Quoi de neuf pour les vélos sur le Pont Mistral

Présentation du projet faite lors de la réunion de la Commission Vélo du 27 janvier 2021

Visioconférence REVV/Services Techniques du 2 avril 2021

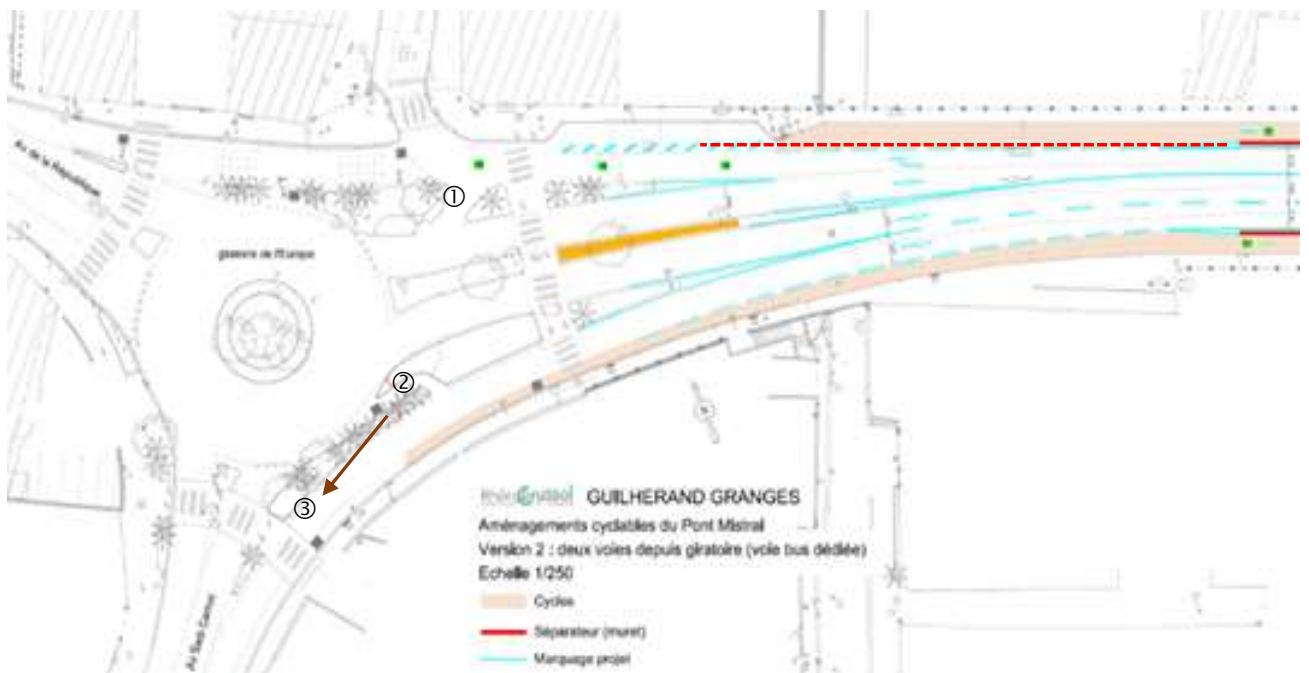
En venant de Valence :

- Prolonger le séparateur comme indiqué sur le schéma ci-dessous.

- Permettre une introduction mieux sécurisée des flux vélos en reportant le point de contact là où les véhicules sont pleinement engagés dans la voie à droite du terre-plein en V.
- Eviter que les automobilistes empiètent en amont sur ce qui serait devenu une bande cyclable
- Marquage clair « priorité vélo » sur la voie à droite du V

Par conséquent, le nombre de places de stationnement (actuellement quatre) devrait être réduit (deux ?).

- Pour les cyclistes aguerris, un passage par le rond-point reste possible en utilisant le raccordement noté ① sur le schéma. Signalisation à améliorer et priorité aux cycles à analyser.

- Pour les vélos qui viennent de Saint-Péray, rapprocher la baïonnette d'introduction (notée ②) dans la voie montante vers le pont du passage-piétons (noté ③ sur le schéma).
- Ajouter marquage plus plateau traversant pour la voie véhicules venant de l'Avenue Sadi Carnot. Plus signalisation priorité aux cycles.
- Passage de l'Avenue Sadi Carnot en zone 30 (avec logos vélo au centre de la voie) dans sa section « rond-point de l'Europe – intersection rue de Crussol – Avenue de Provence) ou mieux mise en place de l'extension de la zone 30 (réalisation d'une fusion des différentes mini zones 30 du centre jusqu'à la mairie et l'école de Provence).
- L'aménagement de la voie cyclable sur le Pont Mistral, n'est-elle pas l'occasion de réactiver la liaison voie bleue – bord du Rhône avec le Pont Mistral en s'appuyant sur des dispositions foncières déjà prises ?
